AOA 污水处理模型采购补遗（答疑）文件（一）

现对 AOA 污水处理模型采购项目公开询价文件内容进行补充。

1、最新模型要求如图所示：

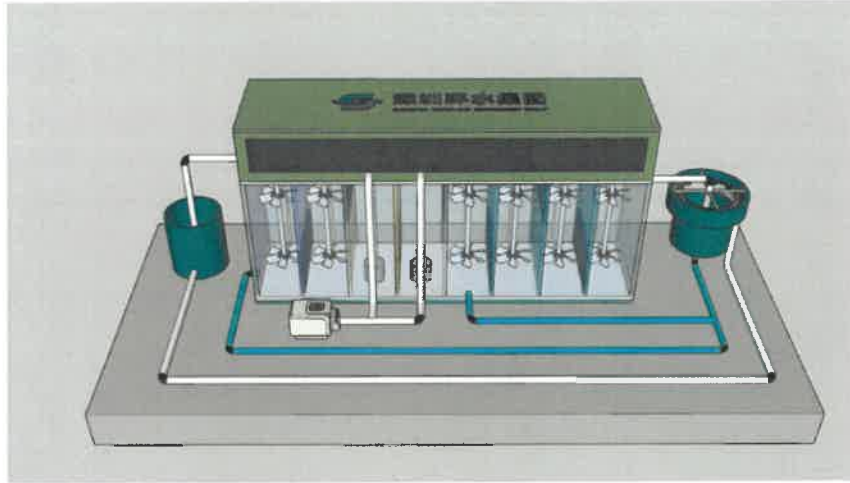
- 2、本模型所示管路需注水运行，同时需用灯光示意水流方向；
- 3、本模型所示搅拌器需通电搅拌运行，曝气器需通电曝气；
- 4、本模型所示分隔以不同颜色灯光示意；
- 5、本模型顶部需设置 LED 屏滚动显示数据；
- 6、其他未尽事宜，需根据甲方要求进行制作。
